**Rapport de contrôle des installations
classées protection de l'environnement
Bâtiment
15 Quai Anatole France
75007 PARIS
Le 08/12/2021**

N°ANC 1

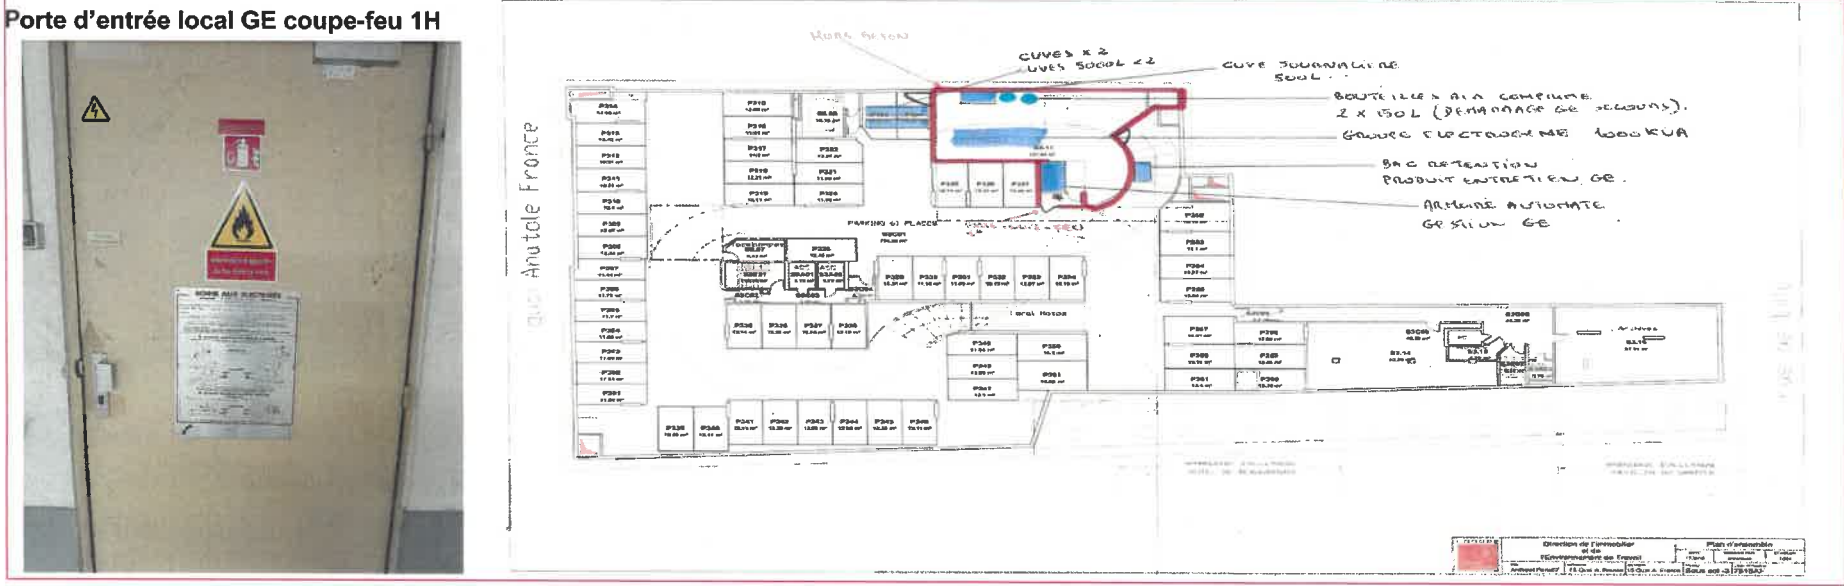
Absence du nombre d'heure d'exploitation par an

Une pochette en accord avec BUREAU VERITAS sera mise en place (photo ci-dessous)

N°ANC 5

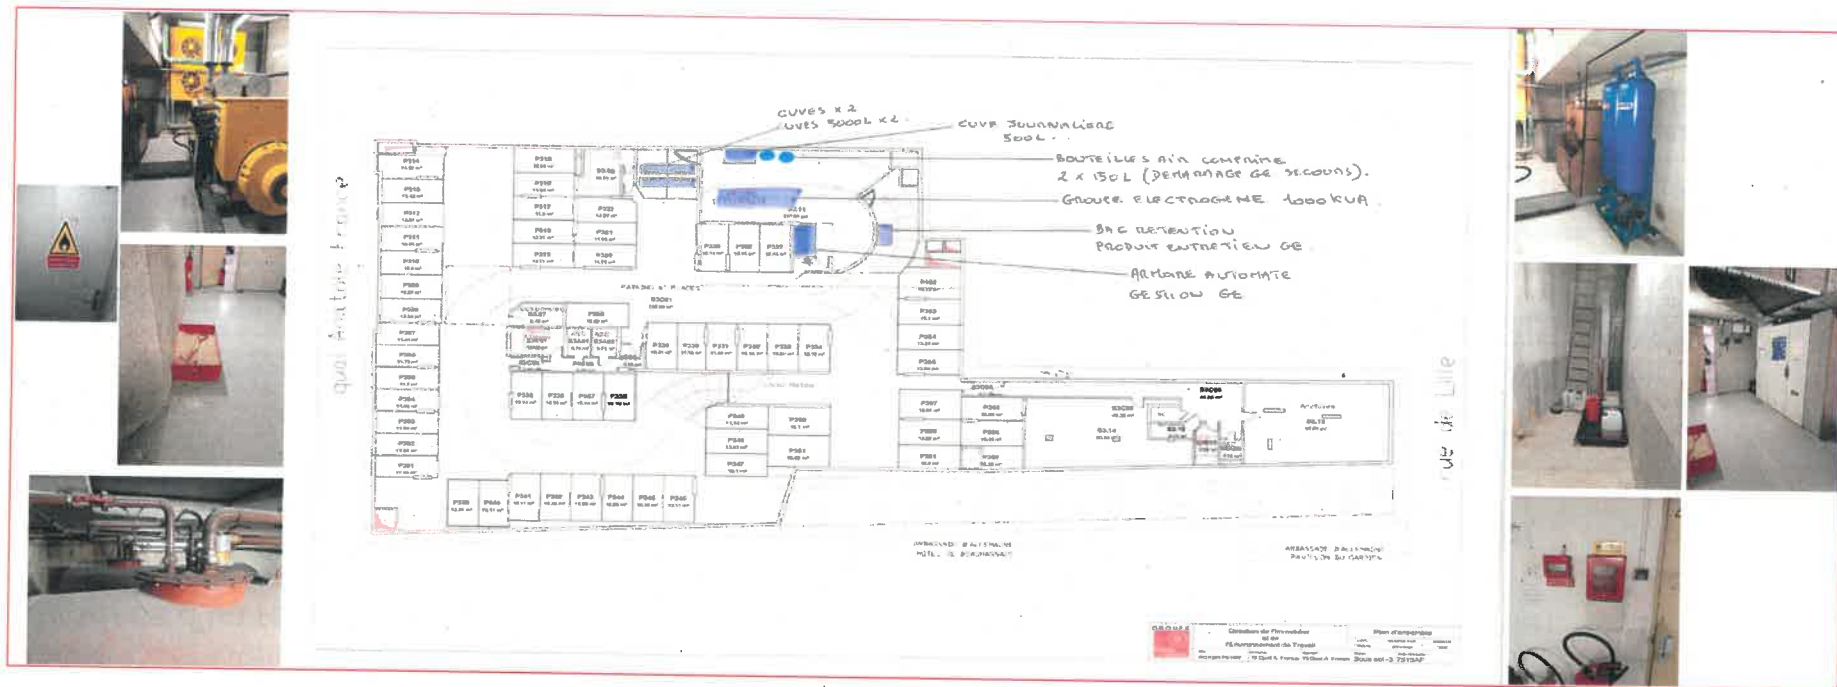
Absence d'un registre mentionnant l'état des combustibles consommés (registre entrée/ sortie)

(voir photo ci-dessous)

N°ANC 8

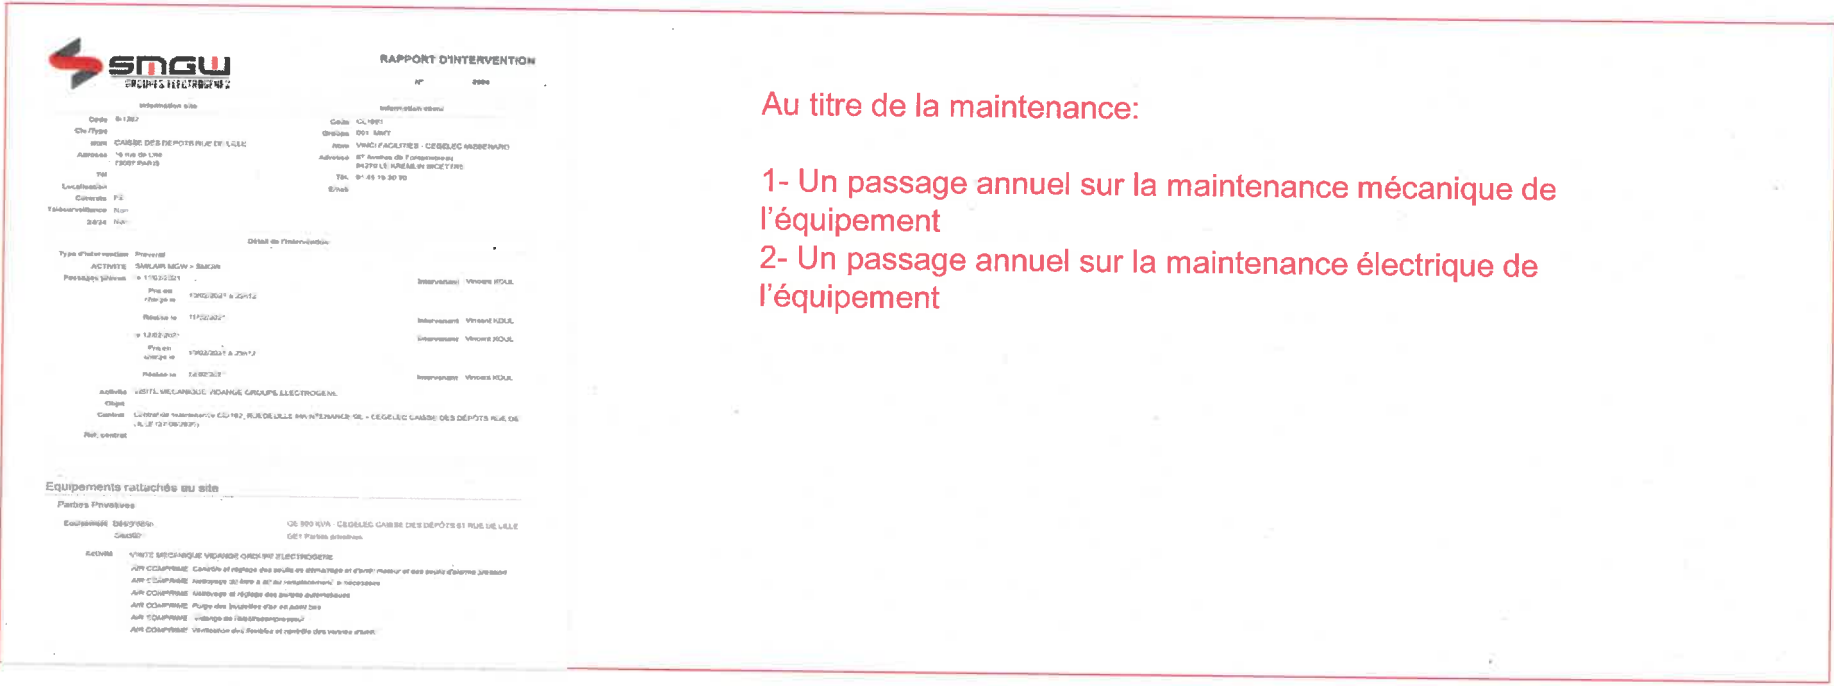
Consignes d'exploitation non présentées

(voir photo ci-dessous)

N°ANC 9

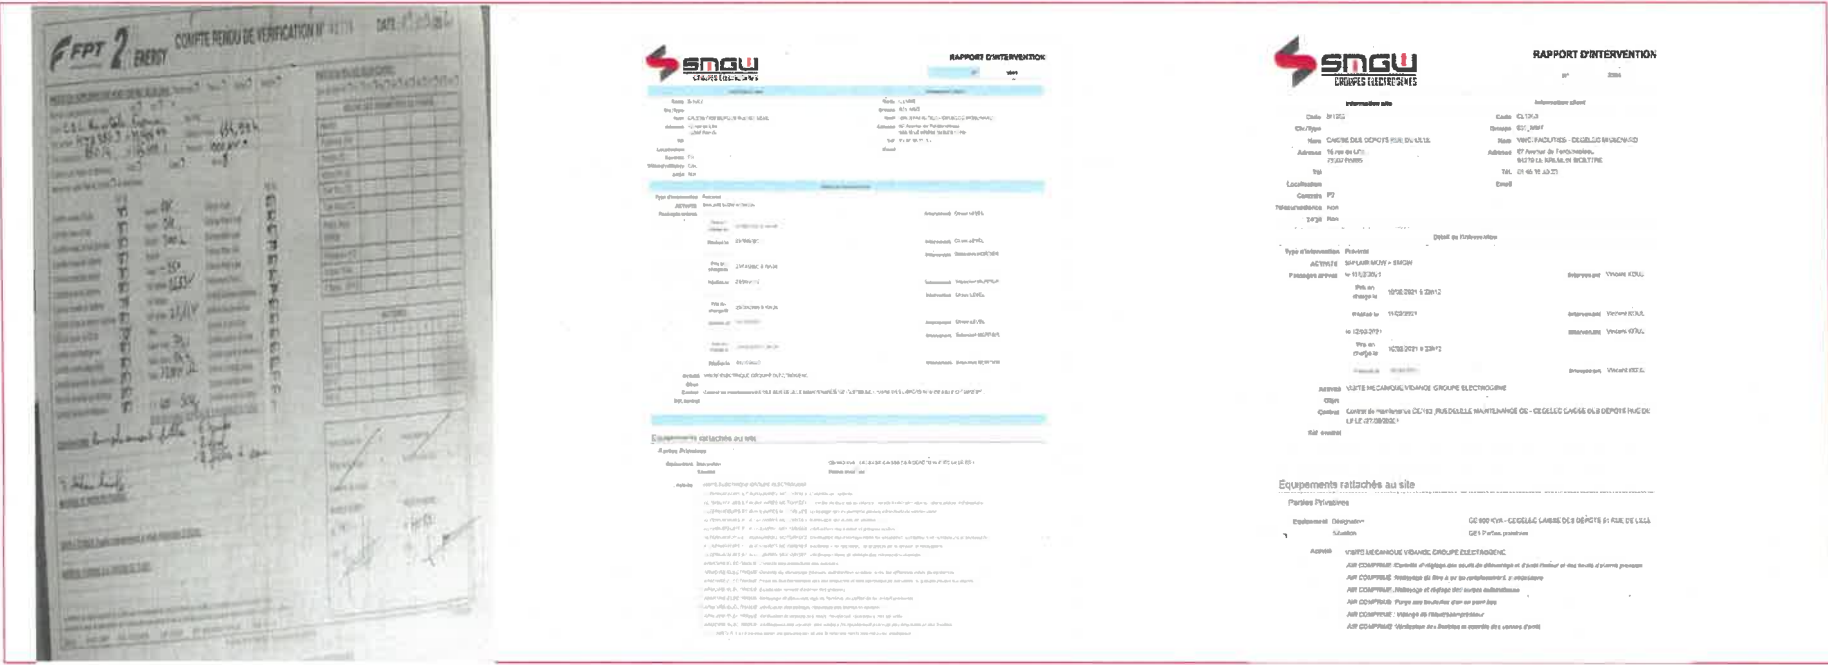
Procédures écrites non présentées

(voir photo ci-dessous)

- Au titre de la maintenance:
- 1- Un passage annuel sur la maintenance mécanique de l'équipement
 - 2- Un passage annuel sur la maintenance électrique de l'équipement

N°ANC 12

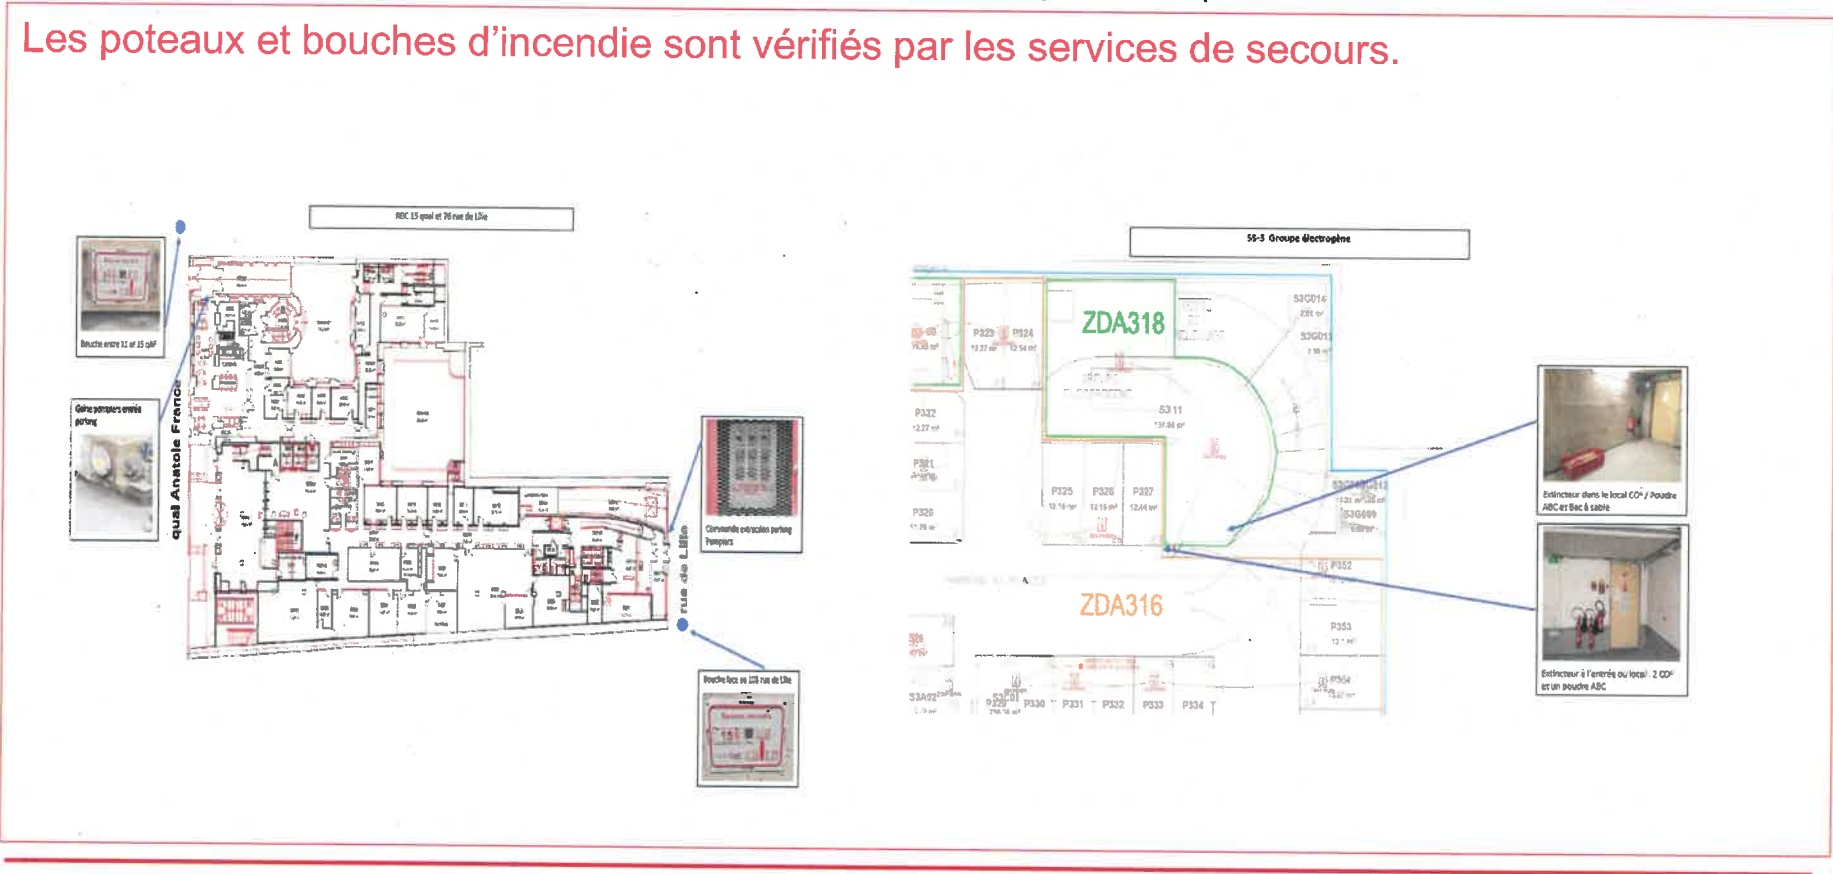
Absence d’indication des différentes zones de danger sur un plan général des ateliers et des stockages

(voir photo)
